表 1 設計及び評価を変更した設備の比較 (事業変更許可関係, 第 6 条 使用済燃料貯蔵施設の地盤)

設備名	項目	変更の有無	事業変更許可 (記載頁)	今回設工認 (記載頁)	備考 (比較結果)
使用済燃料貯蔵 建屋	設計条件	○	<p>添付書類四 基準地震動 S_s-A 及び $S_s-B1 \sim S_s-B4$ (添付書類四の P4-5-84)</p> <p>添付書類六 Bクラスの設計とし, かつ, 基準地震動による地震力に対して, 基本的安全機能を損なわない設計とする。(添付書類六の P6-14)</p> <p>貯蔵建屋は, 杭基礎構造とし, 杭先端は基準地震動による地震力が作用した場合においても十分な支持性能をもつ地盤に支持させる。(添付書類六の P6-15)</p> <p>添付書類四「5. 地震」に示す基準地震動による地震力は, 基準地震動から定める入力地震動を入力として, 動的解析により水平 2 方向及び鉛直方向について適切に組み合わせて算定する。(添付書類六の P6-17)</p>	<p>添付 5-1-1 基準地震動 S_s-A 及び $S_s-B1 \sim S_s-B4$ (添付 5-1-1 の P68 PDF952)</p> <p>別添 I Bクラスの設計とし, かつ, 基準地震動 S_s による地震力に対して, 基本的安全機能を損なわない設計とする。(別添 I 1 の P7 PDF14)</p> <p>使用済燃料貯蔵建屋 (以下「貯蔵建屋」という。) は杭基礎とし, 耐震 B クラス施設に適用される地震力及び基準地震動 S_s による地震力が作用した場合においても貯蔵建屋を十分に支持することができる地盤に設置されたものとする。(別添 I 1 の P6 PDF13)</p> <p>基準地震動 S_s による地震力は, 基準地震動 S_s から定める入力地震動を入力として, 動的解析により水平 2 方向及び鉛直方向について適切に組み合わせて算定する。(別添 I 1 の P8 PDF15)</p>	<ul style="list-style-type: none"> 設計条件について事業許可からの変更なし。
	設備仕様	ー	<p>添付書類六 貯蔵建屋は, 杭基礎構造とし, 杭先端は基準地震動による地震力が作用した場合においても十分な支持性能をもつ地盤に支持させる。(添付書類六の P6-15)</p>	<p>別添 I 使用済燃料貯蔵建屋 (以下「貯蔵建屋」という。) は杭基礎とし, 耐震 B クラス施設に適用される地震力及び基準地震動 S_s による地震力が作用した場合においても貯蔵建屋を十分に支持することができる地盤に設置されたものとする。(別添 I 1 の P6 PDF13)</p> <p>要目表: 変更なし。 基本設計方針: 変

図 トロリストッパ変更点

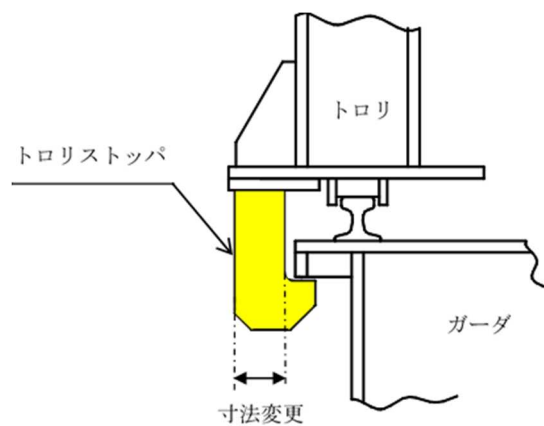
受入れ区域天井クレーンの耐震補強については「トロリストoppa」の変更となる。
トロリストoppaについて図及び写真にて示す。

部材	耐震補強内容	変更前	変更後
トロリストッパ	材料	SS400	SM490A
	寸法

図面変更前後表 (仮置架台)

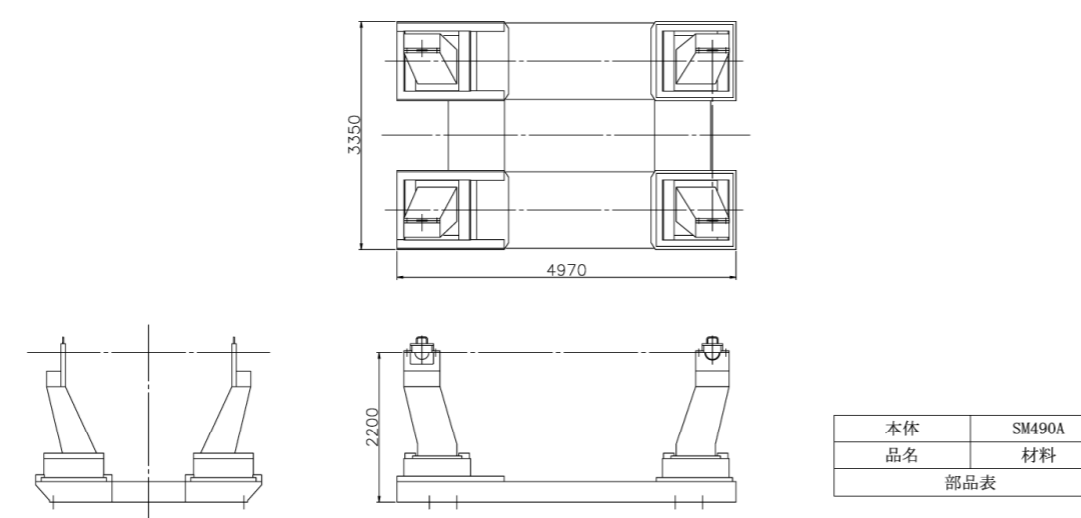
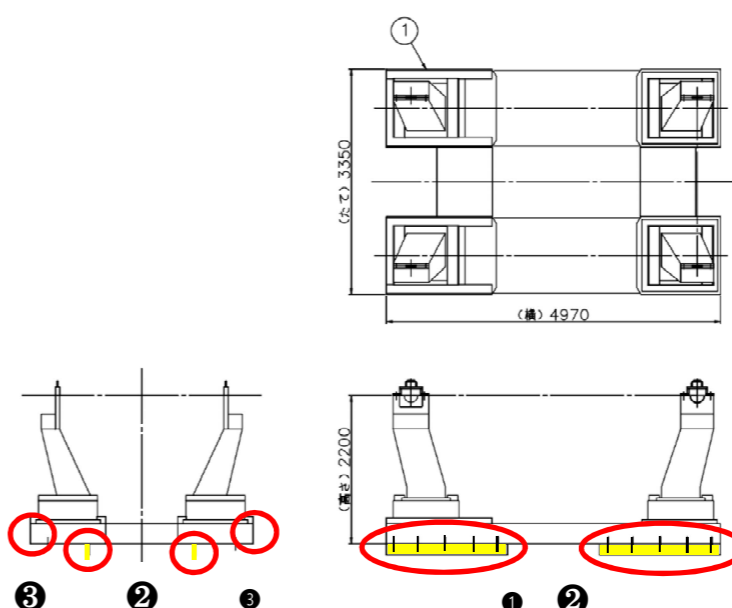
- ① アンカーボルト本数変更
- ② シアプレートの追加 (シアプレートを黄色で示す)
- ③ 架台ベース部の形状変更

図面変更前後表 (たて起こし架台)

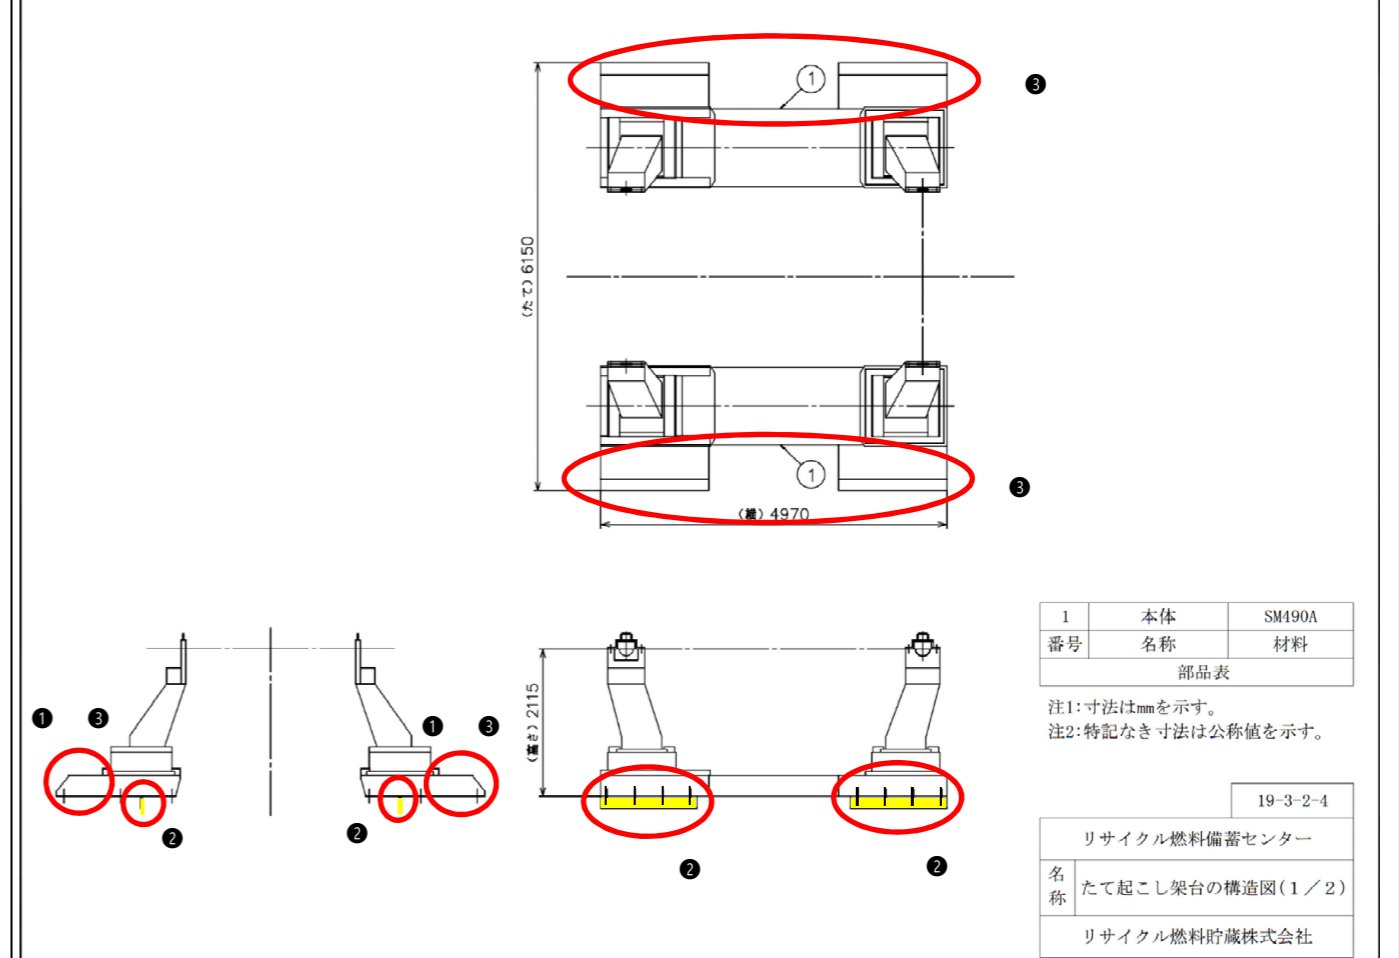
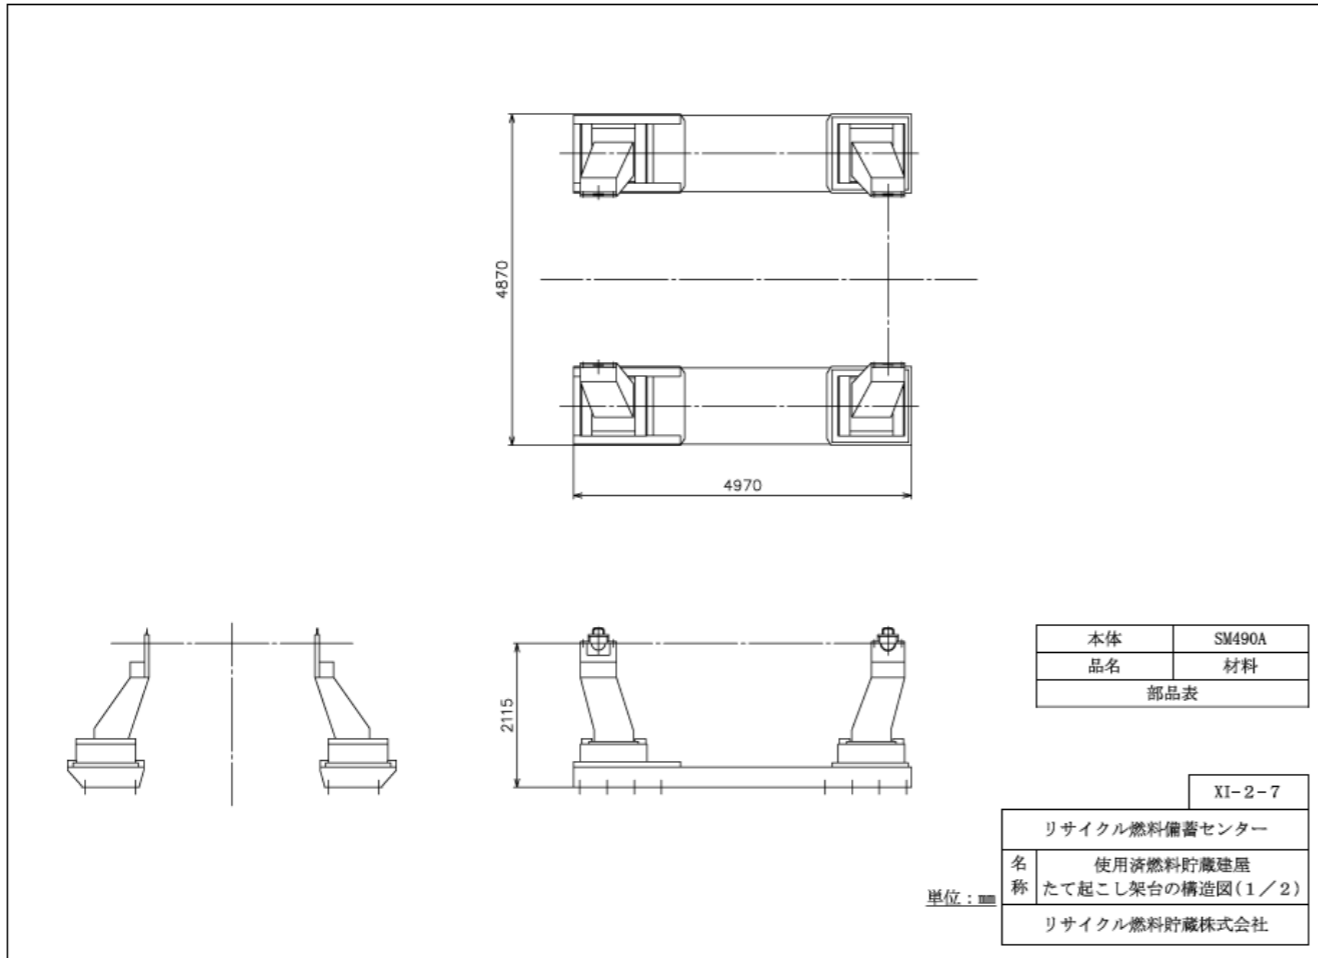
- ① アンカーボルト本数変更
- ② シアプレートの追加 (シアプレートを黄色で示す)
- ③ 架台ベース部の形状変更

図面変更前後表 (検査架台)

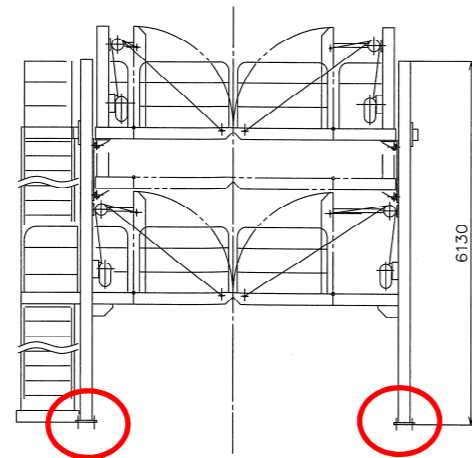
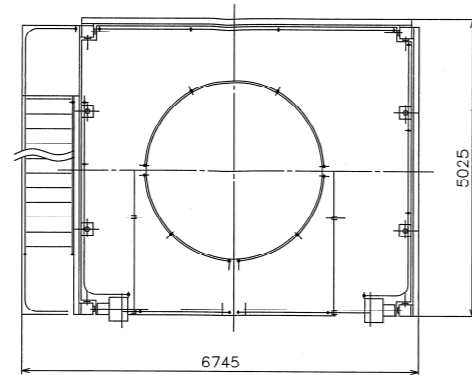
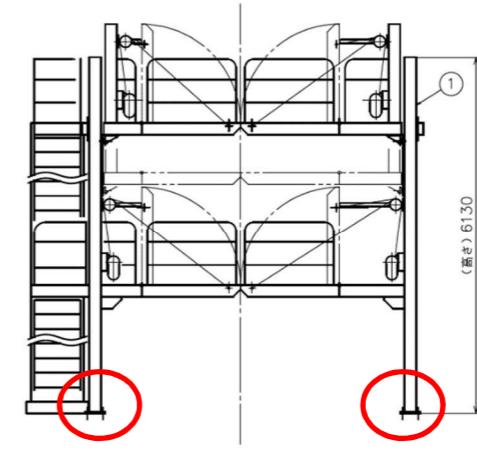
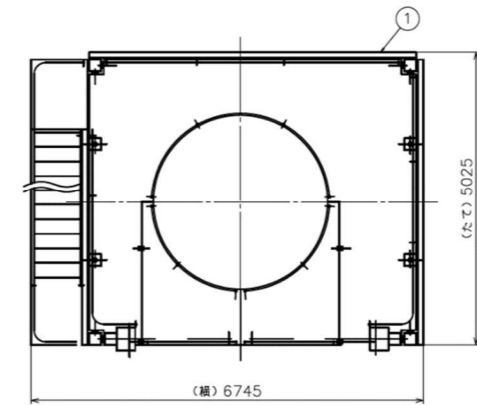
アンカーボルトの径及び寸法の変更のため図面の変更はなし
図面に記載はないが「後方振れ止め支持部材*」について増設
*: 検査架台の後方支柱と壁の間に取付け、検査架台の振れによる後方支柱と壁との接触を防止するもの

変更前後表（廃棄施設 廃棄物貯蔵室 漂流防止設備）

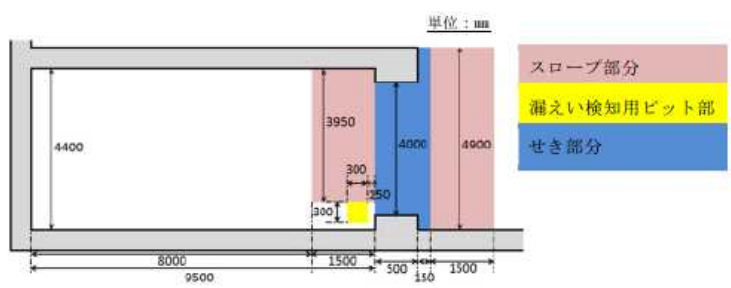
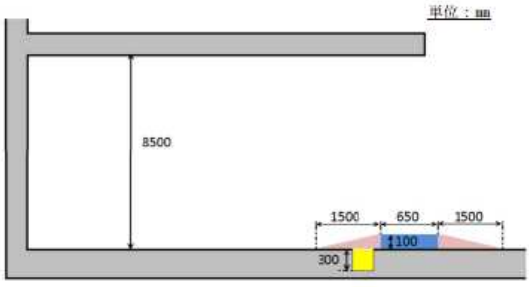
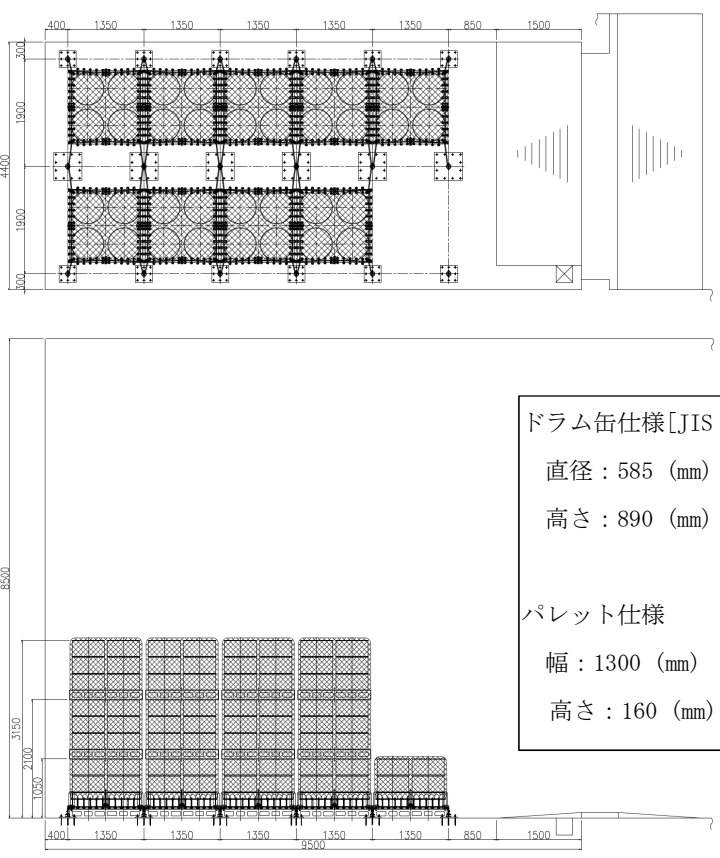
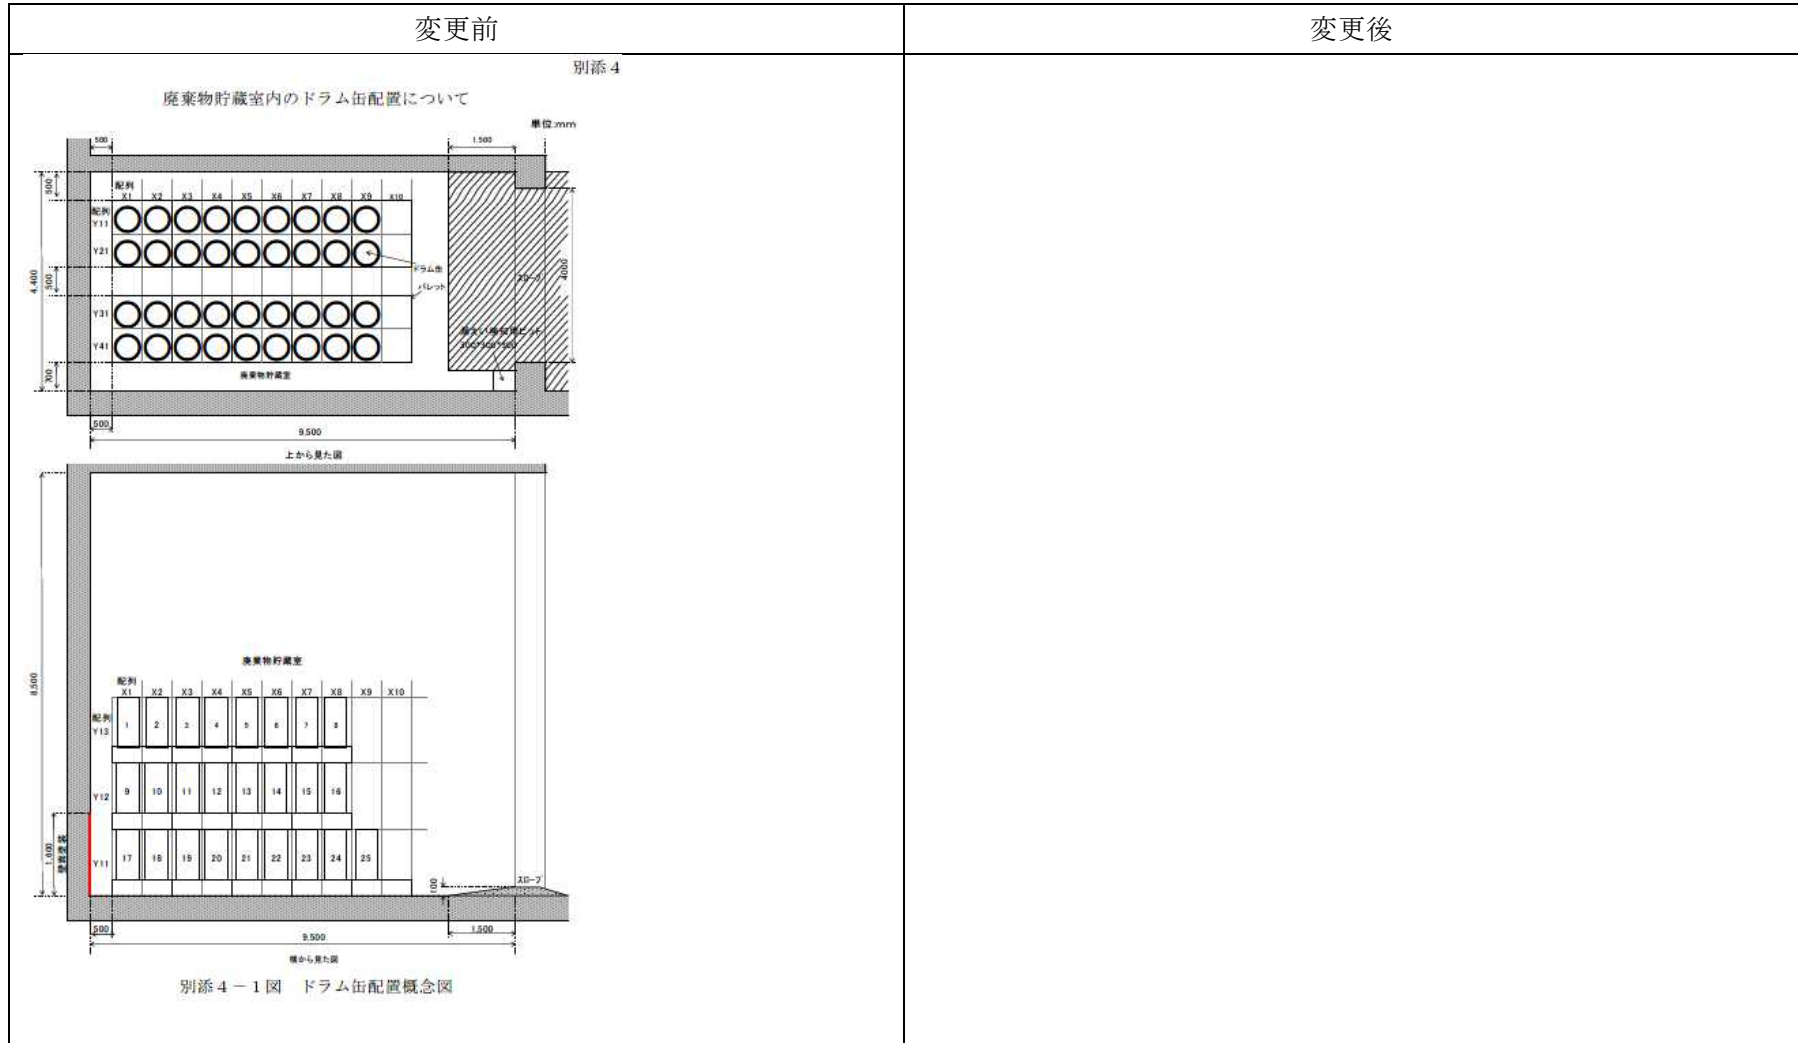
変更前	変更後
<p>H22 設工認申請資料に図面なし 事業許可 適合性説明資料 第18条（廃棄施設）より</p> <p>【平面図】</p>  <p>【断面図】</p>  <p>別添1-2図 廃棄物貯蔵室内平面図及び断面図</p>	<p>添付13-1 廃棄物貯蔵室に関する説明書</p>  <p>第6-1図 漂流防止設備外形図</p>
